Planungs- und Gestaltungsbeirat der Hansestadt Rostock

14. Sitzung - 04.12.2015

Protokoll

Lageplan zur Freiflächengestaltung des Ludwigbeckens

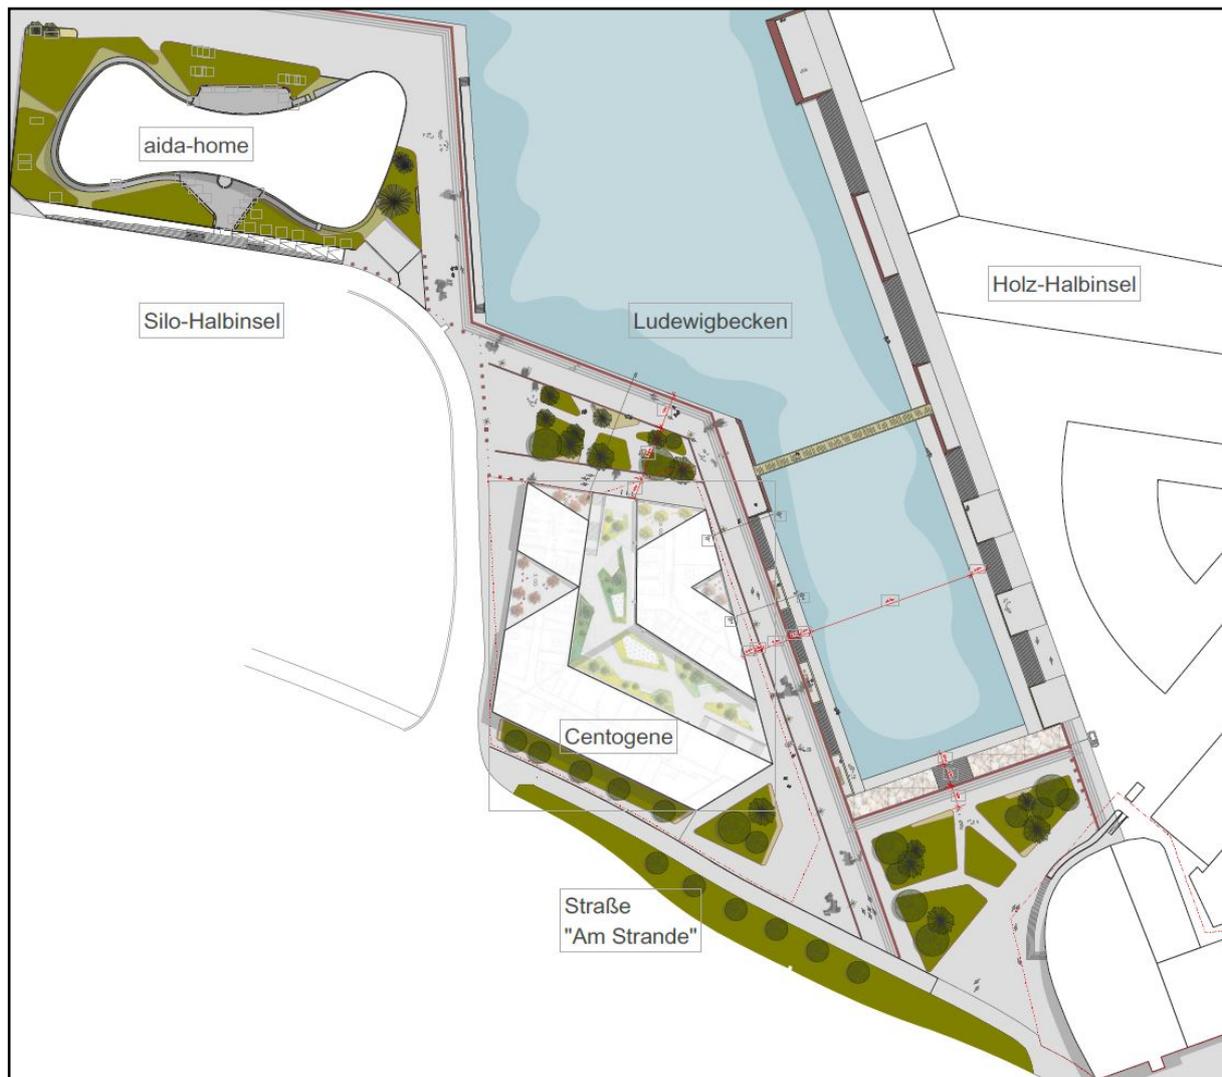
Der Beirat empfindet die derzeitige Situation mit den vorhandenen Dalben und dem Schilf als pittoresk. Es stellt sich die Frage, wo der Übergang zwischen harter Hafenkante und grünem, mäandrierendem Raum stattfinden sollte. Der Beirat sieht an dieser Stelle eher den ehemaligen Flusslauf des Warnowarmes als vorgebendes Thema und nicht die angedachte harte Kante. Die vorhandene, östliche und harte Kante sollte mit dem noch vorhandenen weichen Relikt der ehemaligen Slipanlage umgehen. Die von Seiten der Holzhalbinsel ankommende grüne Kante sollte in den Planungsraum hineingezogen werden und ein weiches, grünes Gegenüber zur Ostseite ausbilden. Dabei sollte die neu entstehende Kaikante nur in der oberen Lafebene ausgebildet werden, der südliche Bereich mäandrierend ohne Begehrbarkeit als Böschung angeschüttet und der gesamte westliche und südliche Bereich mit Röhricht (Reinigungswirkung Wasser!) bepflanzt werden. Die westliche Kante sollte als aufliegende Tribüne verstanden werden und die Sicht auf das Schilf als Thema aufgegriffen werden. Insgesamt wird der Wunsch nach einem weicherem Zitat von Seiten des Beirates laut. Die Empfehlung lautet deutlich das Thema „Wasser“ in den Vordergrund zu stellen und die Heterogenität des Ortes einzufangen, dass „fließende Thema“ sei aufzugreifen und der (ehemalige) Warnowarm sichtbar zu machen bzw. diesen in Zitat weiter zu transportieren.

Grundsätzlich handele es sich bei dem Ort um den Umgang mit zwei Themen. Einerseits handelt es sich um die Freiflächen und deren Gestaltung bzgl. des neu entstehenden Gebäudes von Centogene, andererseits ist die Wasserfläche als Freifläche thematisch zu bearbeiten, so der Planungs- und Gestaltungsbeirat weiter. Insbesondere sollte der Schattenwurf des künftigen Gebäudes der Firma Centogene in die Planungen einfließen. Die Westseite wird stark verschattet sein, eine kühle Umgebung wird wenig Aufenthaltsqualität zum Verweilen bieten. Hier sollte entsprechend reagiert und geplant werden und mit einer angemessenen Stimmung entgegengearbeitet werden. Gerade diesbezüglich sei es notwendig einen entsprechenden Komfort, der mit der Neugestaltung geschaffen werden sollte, zu sichern. Bspw. lassen die Sitzelemente in ihrer baulichen Ausformung gerade diesen vermissen (keine Rückenlehne, keine Abwinklung für die Beine, keine Kniekehlenrundung) und auch die Stufenbreiten sollten mit einer größeren Auftrittfläche versehen werden.

3. Die vorgestellte Variante das Ludewigbecken mit zwei Laufebenen und verbindenden Treppen sowie Bastionen als Kante zu formen wird als zu hart/steinern a. Es wird ein anderes Gestaltungskonzept empfohlen: Der Übergangspunkt von grüner, weicher Uferkante der Holzhalbinsel zu steiner, harter Uferkante des Hafens sollte demnach eher an der westlichen Seite des Ludewigbeckens nördlich des Neubaus „Centogene“ liegen. Die bereits fertiggestellte Promenade mit Sitzstufen östlich des Ludewigbeckens sollte als „Sonnenterrasse“ herausgearbeitet werden. Das westliche Ufer des Ludewigbeckens sollte weicher gestaltet und die Spuren des alten Warnow-Verlaufs deutlich gemacht werden. Das vorhandene angenehme Bild mit Schilfsaum könnte dabei integriert werden.

4. Das Südende des Ludewigbeckens sollte entsprechend dem o.g. Leitbild „alter Warnowarm“ weicher gestaltet werden. Die dargestellten Pflanzinseln wirken hier zu beliebig.

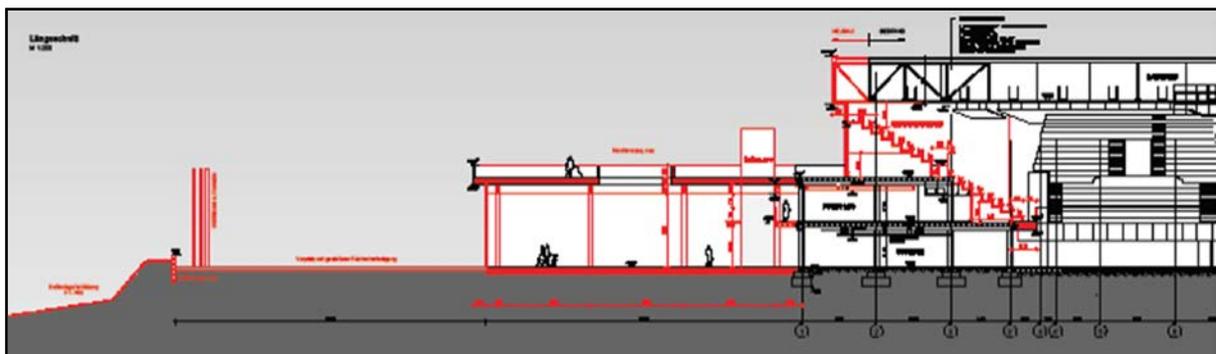
Der Planungs- und Gestaltungsbeirat erinnert zunächst an die historische Entwicklung der Stadthalle und wie das Bahnhofsareal zu Vorkriegszeiten anmutete bzw. welche Planungen hier früher angedacht waren. Die Entwicklung der Stadthalle müsse in die Gesamtentwicklung des Bahnhofsumfeldes integriert werden und zusammenhängend gedacht werden. Daher ist es folgerichtig die angestrebten Entwicklungen der Stadthalle in der laufenden Mehrfachbeauftragung für die südliche Bahnhofsvorstadt, die von der Hansestadt Rostock derzeit betreut wird, mitzudenken.

Grundsätzlich sollten die bereits getätigten Überlegungen noch weiter vertieft und noch einmal unterschiedlichste bauliche Alternativen geprüft und ausgefertigt werden. Empfehlenswert sei hier eine Untersuchung mit Ausschlussverfahren, denn es handele sich bei der Stadthalle um ein ganz wunderbares Haus, welches ganz behutsam behandelt werden müsse. Für den Umgang mit der Fassade wird Feinfühligkeit benötigt und eigentlich muss man sich der Stadthalle im Bestand wie einem Denkmal nähern. Das lohne sich deutlich für das Haus, so der Planungs- und Gestaltungsbeirat weiter. Aufgabe müsse es sein die Geschichte auf der Grundlage eines vorsichtigen Umgangs weiter zu erzählen.

Hinsichtlich der angestrebten Qualitätsziele, die mit einem Erweiterungsbau der Stadthalle verfolgt werden sollten, empfiehlt der Planungs- und Gestaltungsbeirat die aktive Nutzung des Gebäudes zur Wasser- und Energiegewinnung. Insbesondere das Wasseraufkommen, welches über die großen Dachflächen aufgefangen und nutzbar gemacht werden sollte (Brauchwasser) genutzt werden. Das Dach selbst sollte weiterhin eine extensive Begrünung erhalten und auch die geplanten Terrassen sollte eine Dachbegrünung erhalten.

Der Planungs- und Gestaltungsbeirat betont gleichwohl auch den hohen Anspruch und die schwierige Aufgabe an die Landschaftsarchitektur, die aus der Weiterentwicklung der Stadthalle an den öffentlichen Raum gestellt würden. Hier müssen einige konfliktreiche Sachverhalte geschickt gelöst werden. Beispielsweise der jetzt noch vorhandene, durchfließende und verbindende Grünzug wird durch die angestrebte Planung abgeschnitten oder die benötigten Treppen müssten auf einer kürzeren Strecke stimmig in die Böschung integriert werden.
